品番	TKY 4Z	品名	壁付シングル13 (逆止弁無・寒) (台所) (JIS)	1 / 3
----	--------	----	---------------------------------	-------

金具補修品注意情報	C_0002
-----------	--------

件名	シングルレバー水栓のカートリッジとハンドルの補修について
対象製品	TKY2 TKY2Z TKY3 TKY3Z TKY4 TKY4Z TKY7 TKY7Z TKY8 TKY8Z TKY11

THYF7-7
(カートリッジ+ハンドル)

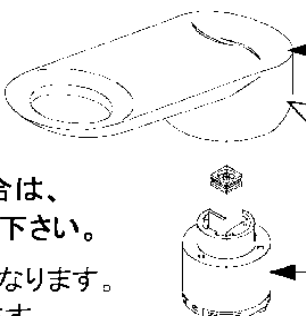
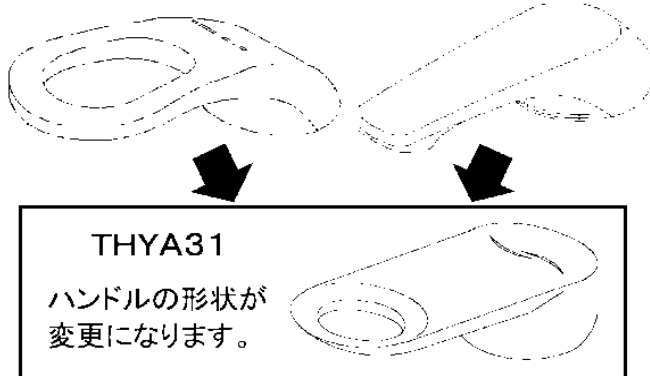
ハンドルの形状が
変わります

カートリッジを交換する場合は、
同時にハンドルも交換して下さい。
※ハンドルの形状が変更になります。
※ストッパーは不要になります。

カートリッジ及びハンドル補修の履歴があり、
ハンドルが後期型形状(THYA31)に変更され
ている場合は、カートリッジのみ交換可能です。
